**DEMANDE DE RENSEIGNEMENTS N° 1 DE LA RÉGIE DE L'ÉNERGIE (LA RÉGIE) RELATIVE AU
PROJET VISANT A REMPLACER LES REGAZEIFICATEURS DE L'USINE LSR (LE PROJET)**

(iv) Énergir présente la nouvelle configuration du système de regazéification :

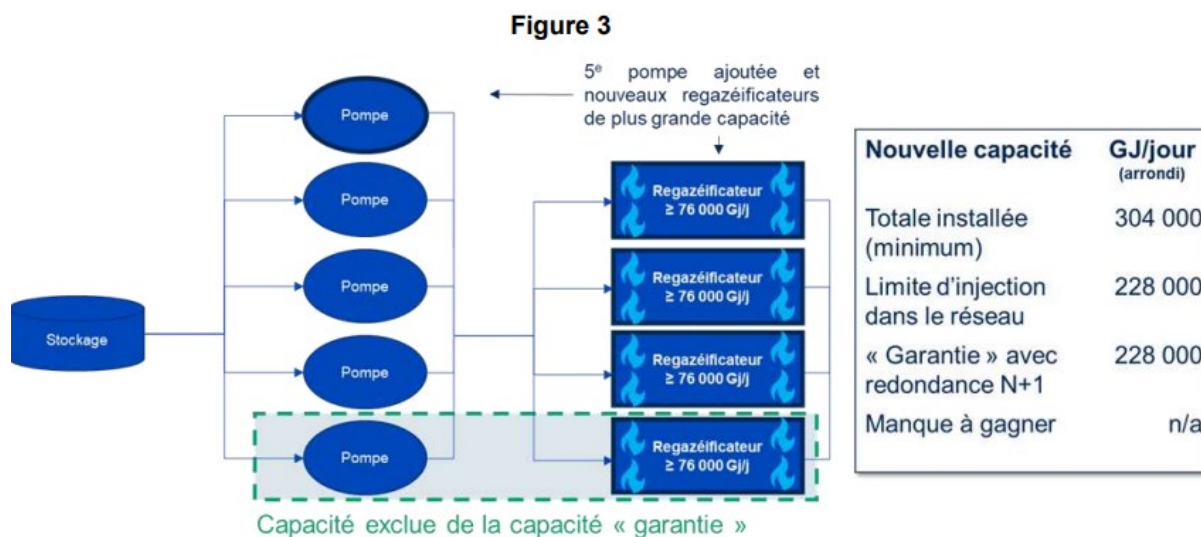
- 2.1 Selon la figure 3 présentée à la référence (i), les cinq pompes à GNL et les quatre regazéificateurs seront installés pour fonctionner en parallèle. Veuillez confirmer la compréhension de la Régie.
- 2.2 Veuillez fournir un schéma de procédé illustrant les principaux équipements de la chaîne de regazéification du gaz naturel liquéfié.
- 2.3 Veuillez indiquer si Énergir dispose de rapports d'ingénierie ou techniques et notamment de l'application de la philosophie de redondance N+1, au soutien du Projet, autre que le rapport présenté à la référence (ii).
